**asunto:** Notificación por medio electrónico de la resolución No. ~~3010~~ de **16 SEP 2025**, referente a la aprobación de diseños y planos de obras de la concesión de aguas superficiales de una fuente hídrica reglamentada.

RESOLUCIÓN No. **3010**  
( **16 SEP 2025** )

**POR MEDIO DE LA CUAL SE MODIFICA LA RESOLUCION No. 3946 DEL 30 DE DICIEMBRE DEL 2021 POR LA CUAL SE APRABARON UNOS DISEÑOS Y PLANOS DE OBRAS DE CONTROL DE CAUDALES DE LA CORRIENTE RÍO TUNE, QUEBRADA LA GUAGUA Y SUS PRINCIPALES TRIBUTARIOS**

**Figura 6 Punto proyectado para construcción de obra de control**

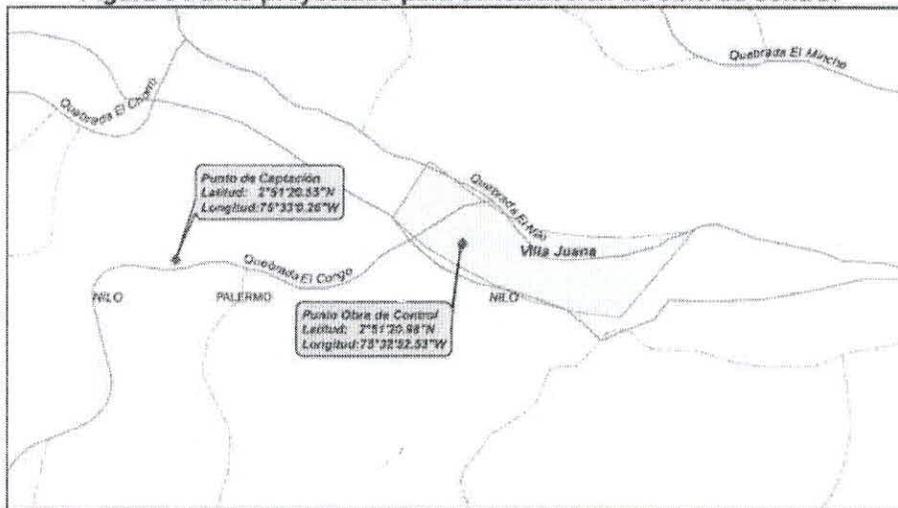
El agua es captada de la quebrada el Congo y la obra de control se proyecta realizar en el perímetro de la vivienda en las coordenadas latitud =  $2^{\circ}51'20.98''$  N y longitud =  $75^{\circ}32'52.53''$  W. No presenta riesgo por amenaza de tipo torrencial de la quebrada el Congo y quebrada Nilo, debido a las diferencias de cotas en el terreno y a que se encuentra distante de estas fuentes hídricas.

- De acuerdo con los planos de localización entregados, se estableció que el proyecto no se encuentra dentro de la faja de 30 m de cota máxima de inundación correspondiente a la ronda hídrica, cumpliendo lo señalado en el artículo 83 del Decreto 2811 de 1974.

**Localización de la Regleta de Aforo o Limnómetro.**

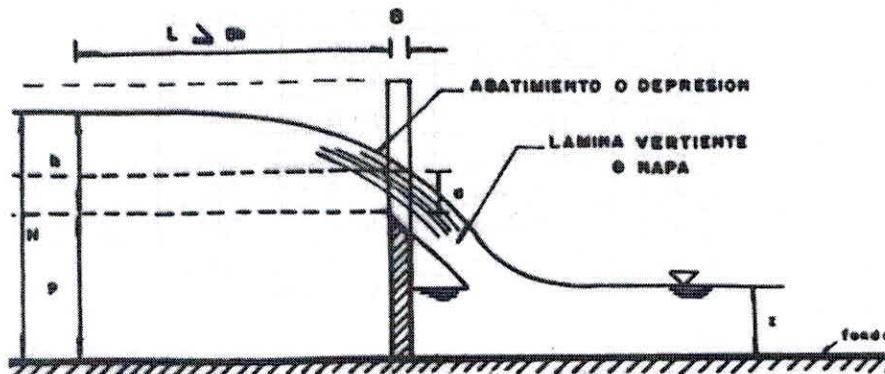
El medidor de la altura de carga ( $h$ ) debe de ser instalado detrás de la escotadura, a una distancia mayor o igual a  $5 \cdot h$  para que no se vea afectado por la curva de descenso del agua a medida que se acerca a la misma. El cero del medidor fija el nivel en el punto más bajo de la escotadura.

En este sentido, el Limnómetro se debe localizar mínimo a 0.49 m del vertedero triangular. Para este caso se localizará a 0,60 metros para garantizar estabilidad de la lámina de agua en el ojo de mira de la regleta.

**VERTEDERO TRIANGULAR**

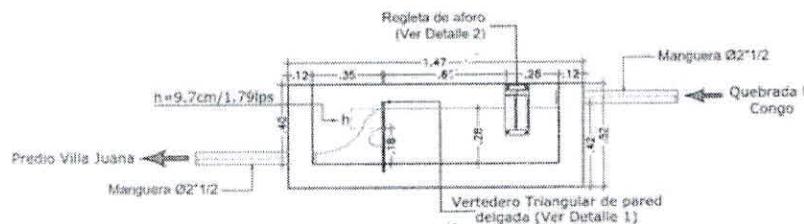
*“En cumplimiento a Resolución CAM No. 3946 del 30 de diciembre del 2021, con modificación de la Resolución CAM No.1305 del 12 de mayo de 2025, se considera técnicamente **VIABLE** aprobar los diseños y planos presentados para el predio Villa Juana, correspondiente a una obra hidráulica para la medición y control de caudal concesionado tipo vertedero triangular, la cual presenta las siguientes características de diseño.”*

**ARTÍCULO PRIMERO:** Modificar los Artículos Tercero de la Resolución No. 3946 del 30 de diciembre del 2021, con modificación de la Resolución CAM No.1305 del 12 de mayo de 2025, en el sentido de autorizar la APROBACIÓN de los diseños y planos presentados para el predio denominado Villa Juana, correspondiente a una obra hidráulica para la medición y control de caudal concesionado tipo vertedero triangular, conforme lo establece la resolución CAM No. 3946 del 30 de diciembre del 2021, con modificación de la Resolución CAM No.1305 del 12 de mayo de 2025 emanada de la Subdirección de Regulación y Calidad Ambiental - SRCA, *Por la cual* reglamenta los usos y aprovechamiento de las aguas superficiales de uso público – Rio Tune, Quebrada La Guagua y sus principales tributarios que discurren por los municipios de Teruel y Palermo, en el Departamento del Huila. Solicitud que fuera presentada por las señoras Pauía Andrea Cárdenas identificada con cedula de ciudadanía 1.075.273.982 de Neiva (H) y María Claudia Leonor Muñoz identificada con cedula de ciudadanía No. 36.066.409 de Neiva (H), de conformidad con lo establecido en la parte considerativa del presente proveído.

**ARTICULO TERCERO:** Conceder un plazo de ciento veinte (120) días partir de ser notificada la resolución de aprobación, Para la construcción de las obras conforme a los diseños y planos Aprobados, para lo cual deberá instalar los elementos necesarios que permitan conocer en cualquier momento la cantidad de agua que se derive según aforos y curvas de calibración de esta.

**ARTICULO CUARTO:** Los vertederos triangulares están diseñados conforme a estándares hidráulicos y principios de medición de caudales. Sin embargo, los valores obtenidos a partir de sus ecuaciones corresponden a condiciones teóricas ideales. En la práctica, diversos factores, como la rugosidad del material, variaciones en la instalación, sedimentación, turbulencias, cambios en la velocidad del flujo y condiciones ambientales, pueden afectar la precisión de la medición. Por ello, es fundamental realizar una calibración in situ para ajustar los coeficientes de la ecuación de calibración según las condiciones reales de operación. Esta calibración se lleva a cabo mediante aforos directos, comparaciones con dispositivos de medición de referencia o ajustes en los parámetros basados en mediciones continuas, garantizando así una mayor precisión en la determinación del caudal real que atraviesa el vertedero triangular. Además, los valores del Limnómetro (o escala de nivel) deben ajustarse conforme a las calibraciones realizadas en estas estructuras. Dado que la medición del caudal se basa en la relación entre el nivel del agua y la ecuación del vertedero triangular, cualquier desviación detectada durante la calibración in situ debe reflejarse en la escala de nivel. Esto asegura que la lectura del nivel corresponda al caudal real, evitando errores de medición y garantizando una operación más precisa del sistema.
